**über die 7. Sitzung (Sondersitzung) des Bezirksausschusses III - Siegen-Ost -**

vom:           **16.03.2022**

**A. ÖFFENTLICHE SITZUNG****1. Ausführungsplanung zum Umbau des Knotens B54 / L719 "Schleifmühlchen"**

Vorlage Nr. VL 828/2022

### Radverkehr

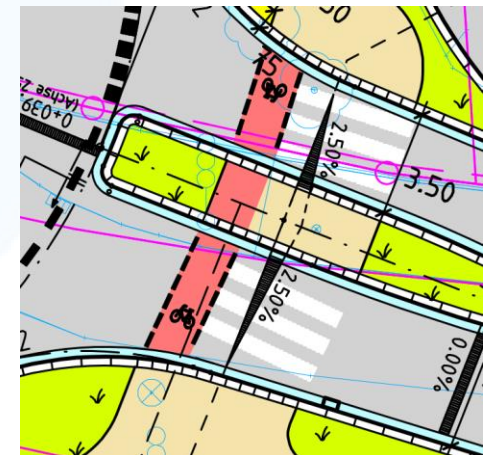
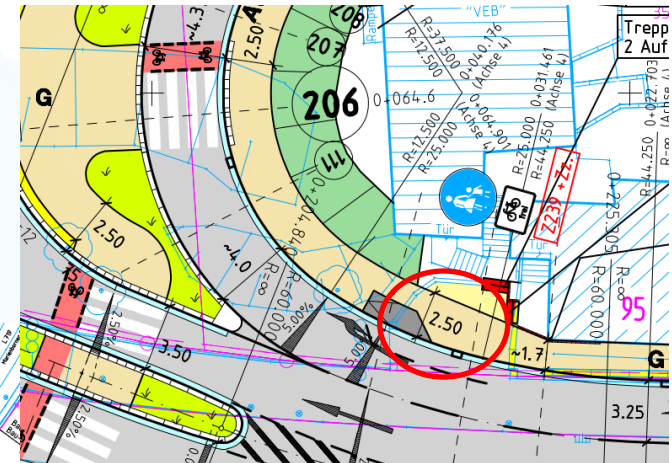
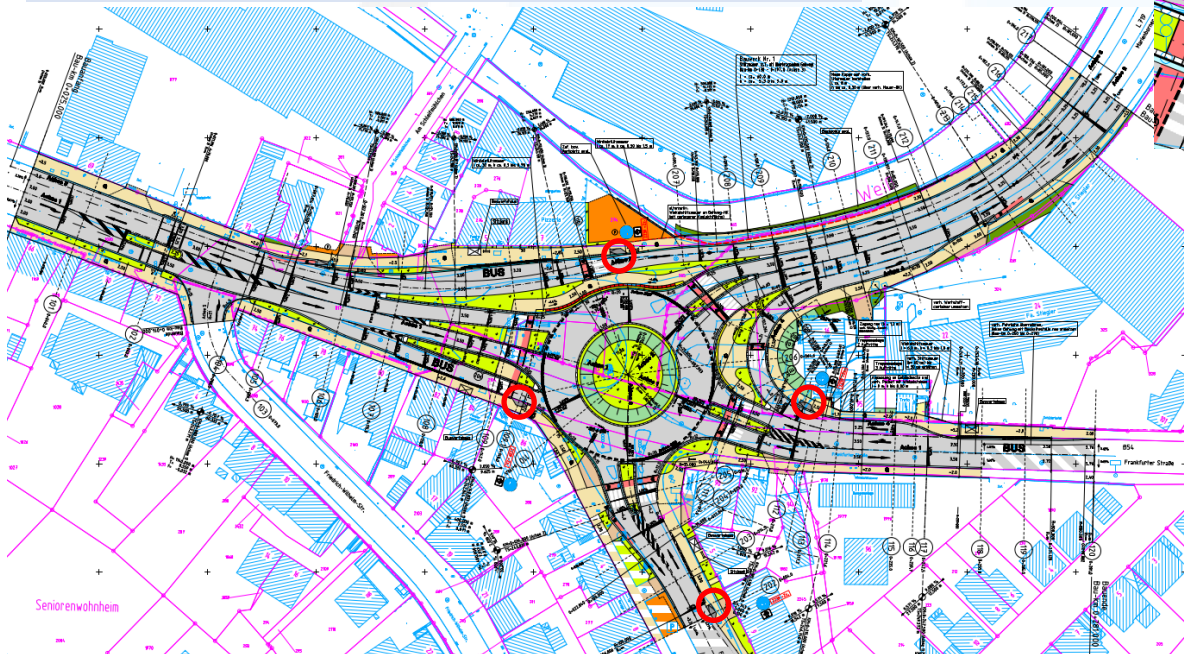
- Die Radfahrschleusen seien problematisch, da an mehreren Stellen Sicherheitsabstände nicht eingehalten würden. Diese Gefahrenquellen seien zu beleuchten.

- Beim fertigen Bauwerk wird Richtung Lindenberg die Radfahrschleuse vermisst. Aus Richtung Lindenberg abwärts Richtung Innenstadt über Hainer Hütte/ Lohgraben stellt sich die Frage einer möglichen Verbesserung für den Radfahrer.

Aus Platzgründen ist die Radfahrschleuse am Lindenberg nicht zu erreichen, aber es gibt eine Grundstückszufahrt, wo man mit Hilfe einer Markierung auf der Fahrbahn dem Radfahrer verdeutlichen könnte, dort vom Gehweg wieder auf die Fahrbahn zu fahren. Mehr sei an dieser Stelle aufgrund der Gegebenheiten nicht möglich. Der AK Radverkehr werde sich damit noch beschäftigen. Eine Lösung zum Linksabbieger Richtung Hainer Hütte gibt es noch nicht.
